## WYJAŚNIENIA TREŚCI SPECYFIKACJI WARUNKÓW ZAMÓWIENIA

**W postępowaniu pn.: Przebudowa i docieplenie budynku koszarowego nr 10 wraz z modernizacją infrastruktury technicznej i zagospodarowaniem terenu na terenie Akademii Wojsk Lądowych we Wrocławiu”, Numer sprawy: WNP/459/2023**

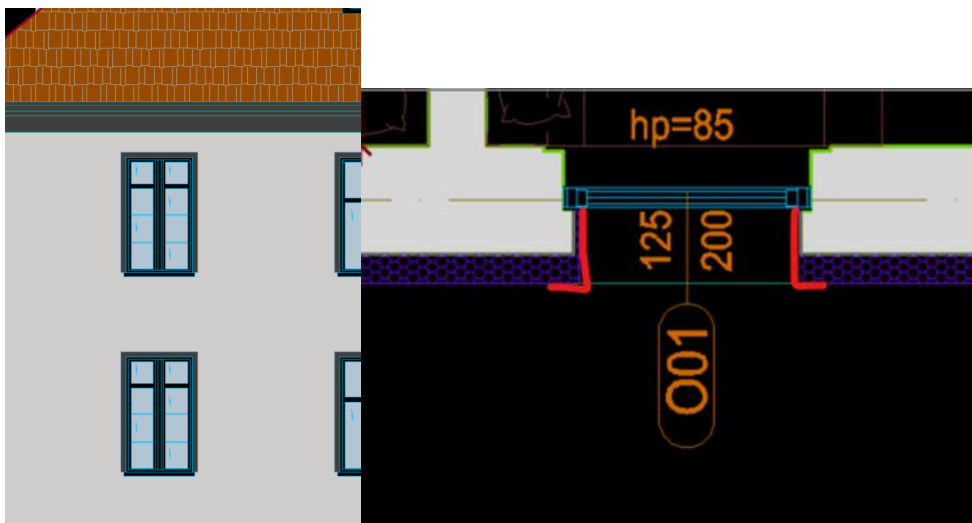
Z uwagi na rozbieżności w projekcie prosimy o potwierdzenie, że zgodnie z opisem z pliku pt. „Opis architektoniczny” str. 34 na elewacji należy zastosować tynk elewacyjny typu baranek.

Zamawiający informuje, że na elewacji budynku należy zastosować tynk elewacyjny typu „baranek”.

- budynek nr 10, piwnica, instalacja c.o.

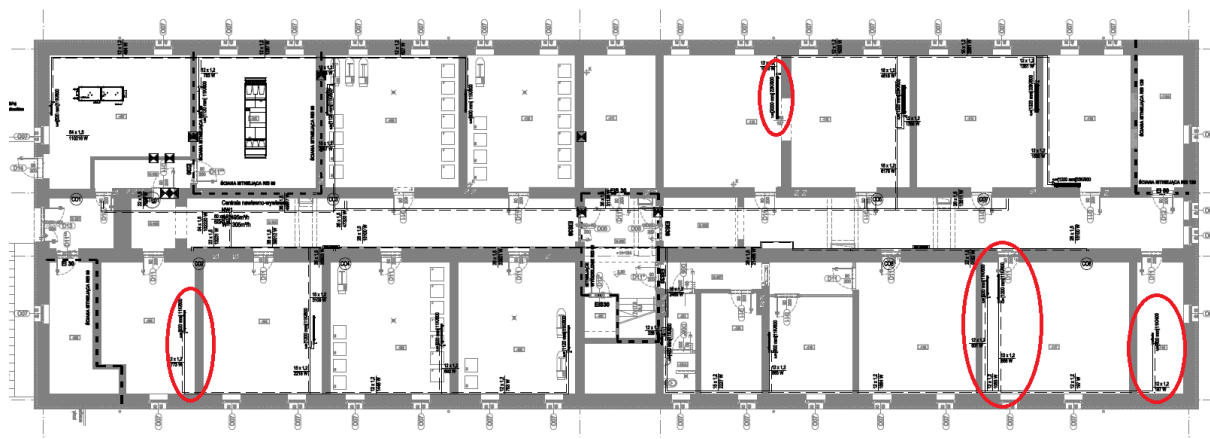
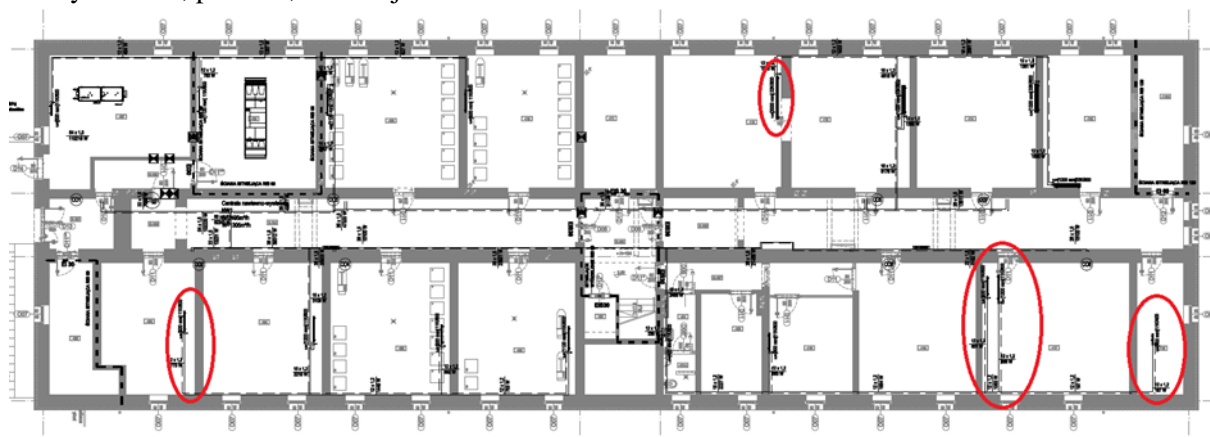
Proszę o wyjaśnienie / potwierdzenie prawidłowości rozwiązania projektowego pokazanego na rys. dot. instalacji c.o. dla piwnicy w budynku 10. Wydaje się, że autorzy dokumentacji skopiowali treści z budynku

nr 9 i (???) wkleili je do budynku nr 10. W związku z tym, że układ pomieszczeń w obu budynkach jest inny – mamy do czynienia z dziwnym (naszym zdaniem) przebiegiem instalacji c.o.

Zamawiający potwierdza i poprawia omyłkę w opisie rys. dot. instalacji c.o. dla piwnicy w budynku 10.

- budynek nr 10, poddasze użytkowe, instalacja c.o.

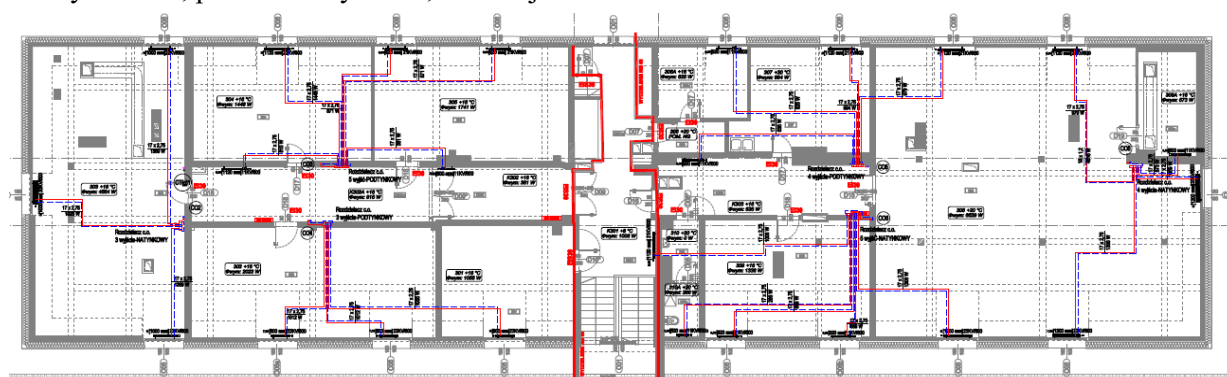
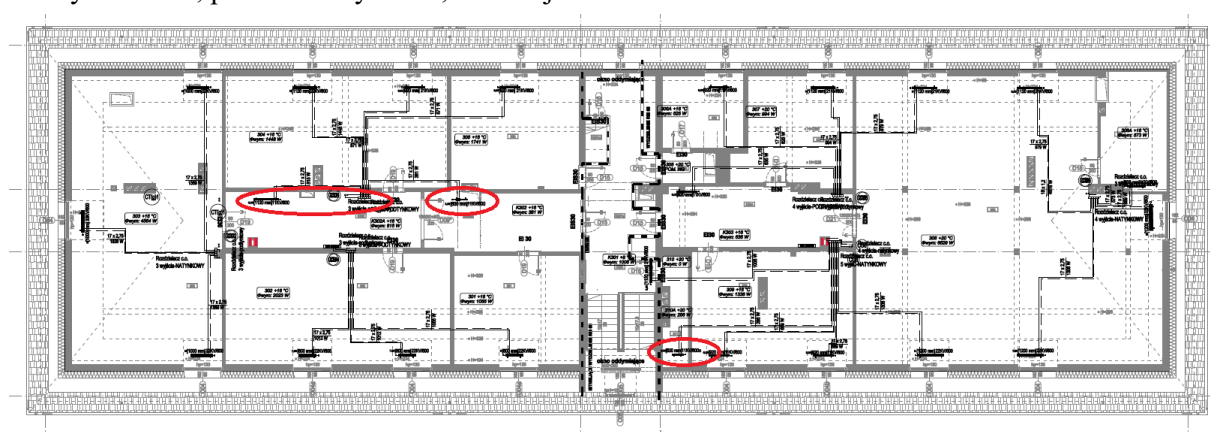
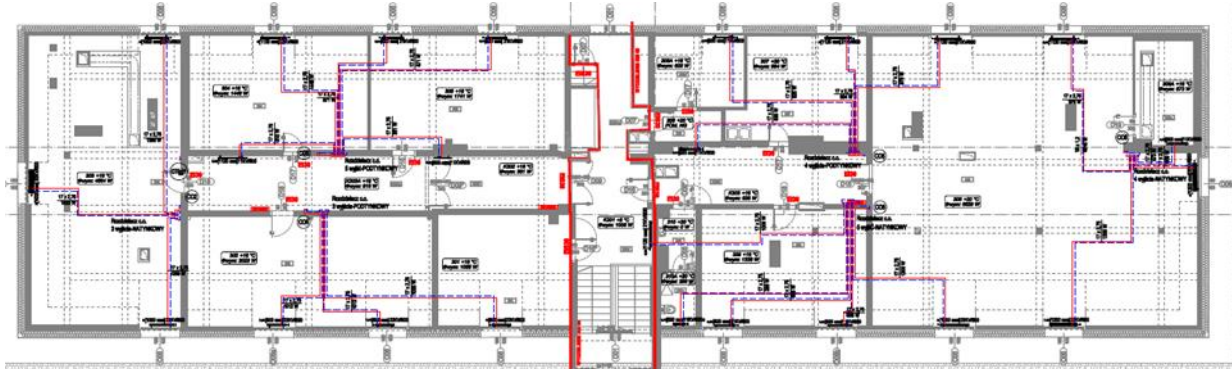
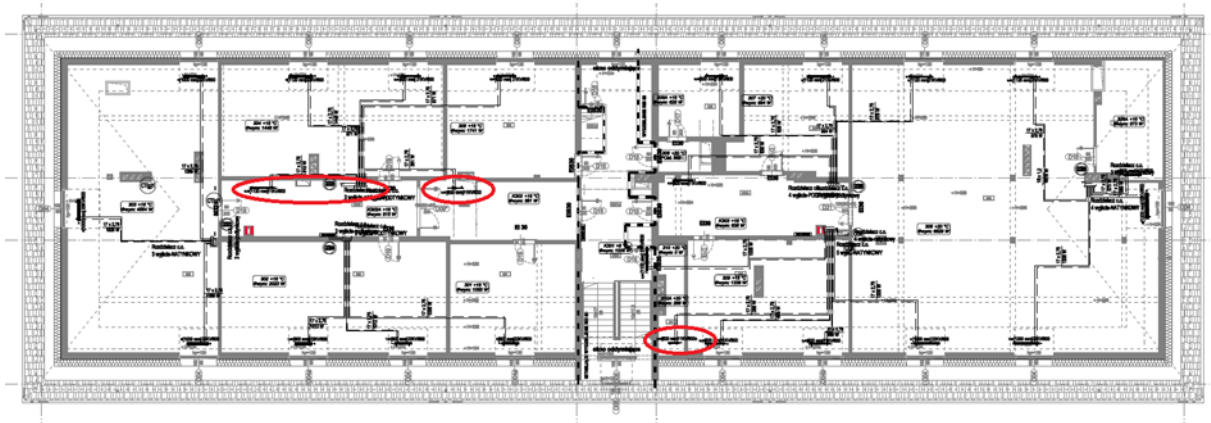
Proszę o wyjaśnienie / potwierdzenie prawidłowości rozwiązania projektowego pokazanego na rys. dot. instalacji c.o. dla poddasza użytkowego w budynku 10. Wydaje się, że autorzy dokumentacji skopiowali treści z budynku nr 9 i (???) wkleili je do budynku nr 10. W związku z tym, że układ pomieszczeń w obu budynkach jest inny – mamy do czynienia z dziwnym (naszym zdaniem) przebiegiem instalacji c.o.

Zamawiający potwierdza i poprawia omyłkę w opisie rys. dot. instalacji c.o. dla poddasza użytkowego w budynku 10.

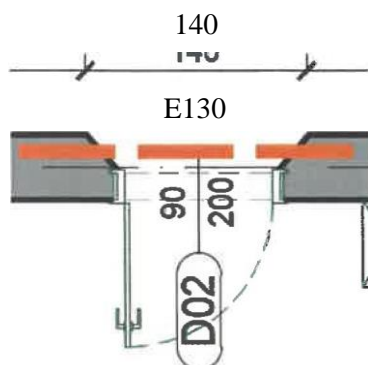
W projekcie aranżacji znajdują podwójne rysunki każdej kondygnacji, jeden rysunek z aranżacją i drugi z dopiskiem „aranżacja nienormatywna”. Prosimy o wyjaśnienie według, której aranżacji należy wyceniać wyposażenie pomieszczeń.

Zamawiający wyjaśnia, że prawidłowymi rysunkami dotyczącymi aranżacji wnętrz są rysunki aranżacji nr AR.02, AR.03, AR.04 i te należy uwzględnić przy sporządzaniu oferty.

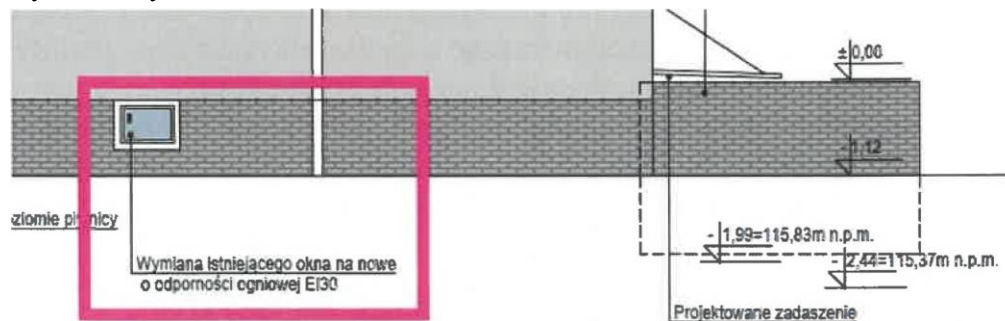
Prosimy o potwierdzenie, że w ramach wymiany nawierzchni chodników, opaski betonowej, nawierzchni placu oraz nawierzchni ciągu jezdni należy wykonać również wszystkie warstwy podbudowy na gruncie rodzimym.
